Carrière de roches massives éruptives

Lieux-dits "Bas Estérel et Pierres bleues"

Addendum en réponse à l'avis
de l'autorité environnementale

n°Ae : 2017-68

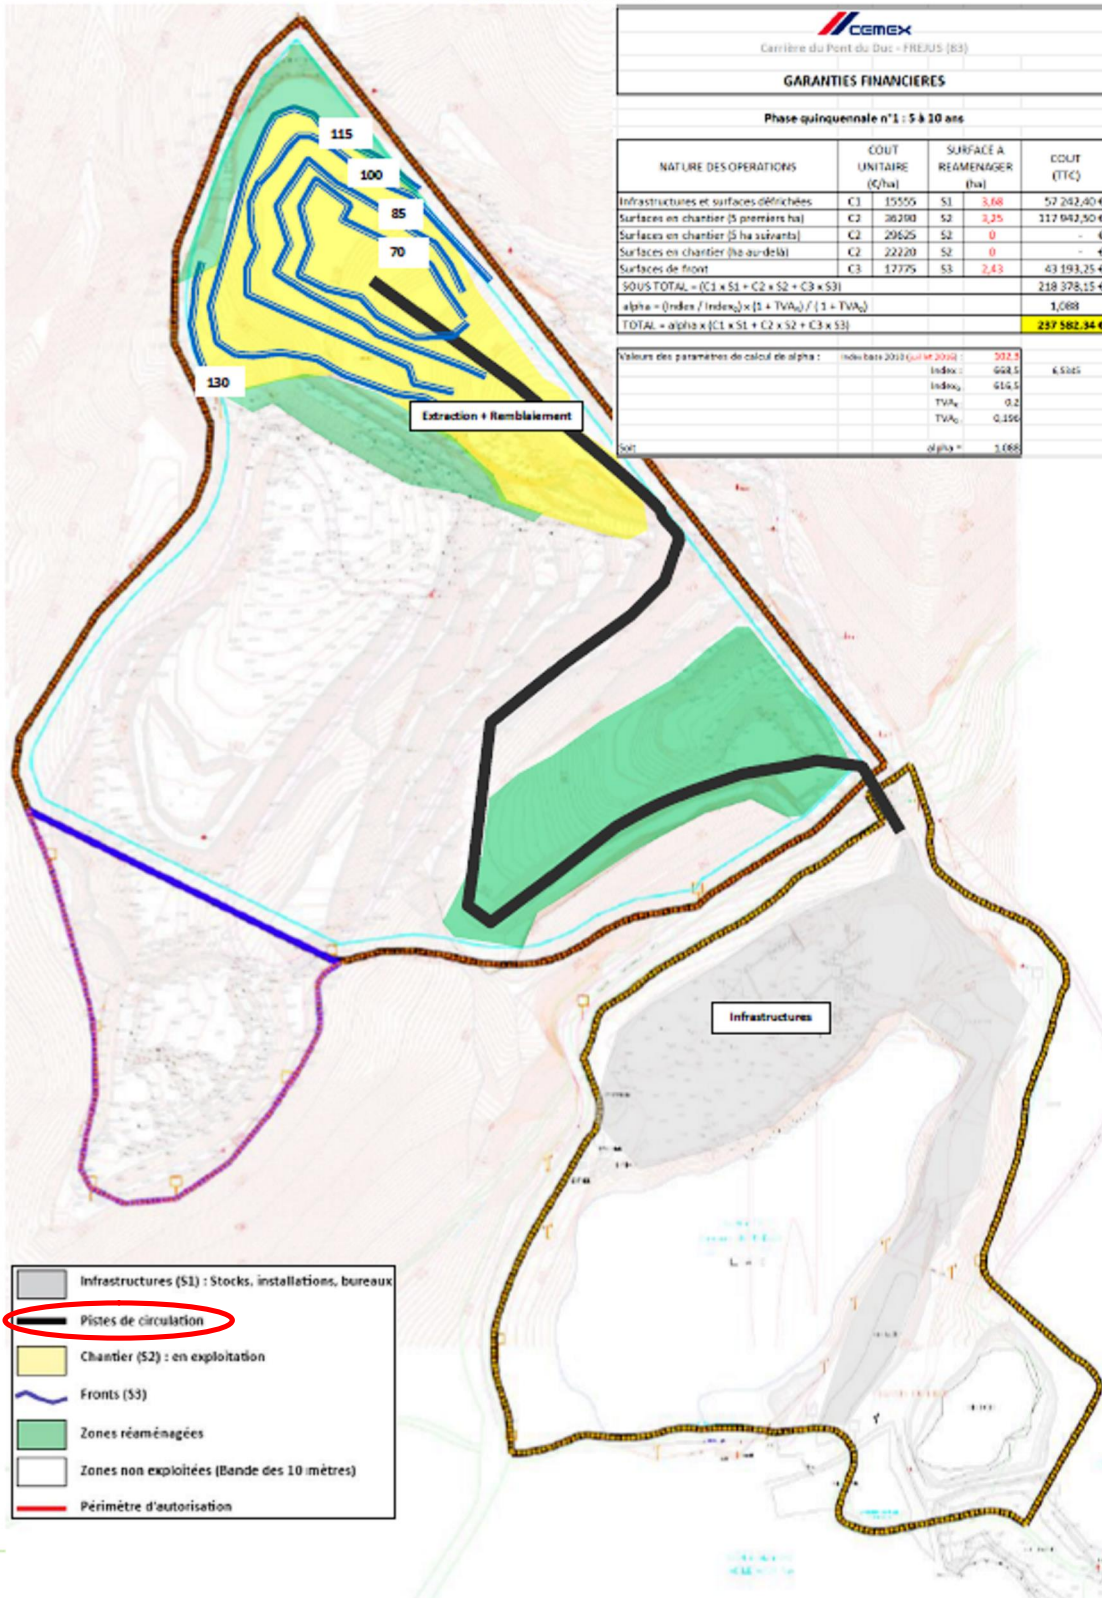
L'Ae recommande de mieux expliciter dans l'étude d'impact les raisons rendant nécessaires la création d'une nouvelle piste d'accès, ainsi que sa localisation, et d'en évaluer les impacts, notamment paysagers.

La visite terrain des rapporteurs de l'autorité environnementale a permis de localiser la piste d'exploitation qui va être créée. Cette piste sera créée de manière temporaire dans le cadre de l'exploitation du carreau Nord pour s'adapter aux contraintes réglementaires du document d'urbanisme. Sa création ne nécessitera aucun travaux supplémentaires non identifiés dans l'étude d'impact puisqu'elle sera créée par le réaménagement du bassin tampon. Cette piste n'existera plus au terme des 10 années d'exploitation. Elle est identifiée dans le phasage d'exploitation et les plans des garanties financières (cf. dossier volume 1 demande d'autorisation p 89 et 101) repris ci-après.

Pour répondre à la question relative à l'impact visuel éventuel que pourrait engendrer la création d'une nouvelle piste permettant l'accès au carreau Nord :

- le seul endroit depuis lequel elle sera visible se situe sur la RN7 au niveau de l'entrée du stand de tir (cf. vue 16 page 26 de l'étude paysagère),

- il s'agit d'une piste temporaire uniquement en service durant la période de mise en remblai du carreau nord. Elle sera supprimée une fois l'exploitation terminée,

- les aménagements nécessaires à sa réalisation (déblais /remblais) seront englobés dans le projet de remise en état finale.

Cette piste reste confinée dans l'espace fermé de la carrière et sa hauteur ne dépasse pas celle de l'éperon rocheux.

Deux tracés avaient été étudiés mais l'évitement de stations de mufliers tortueux situées sur la berge du bassin tampon en parallèle et en contre bas de la piste d'accès actuel au carreau d'extraction a conduit à retenir ce tracé.
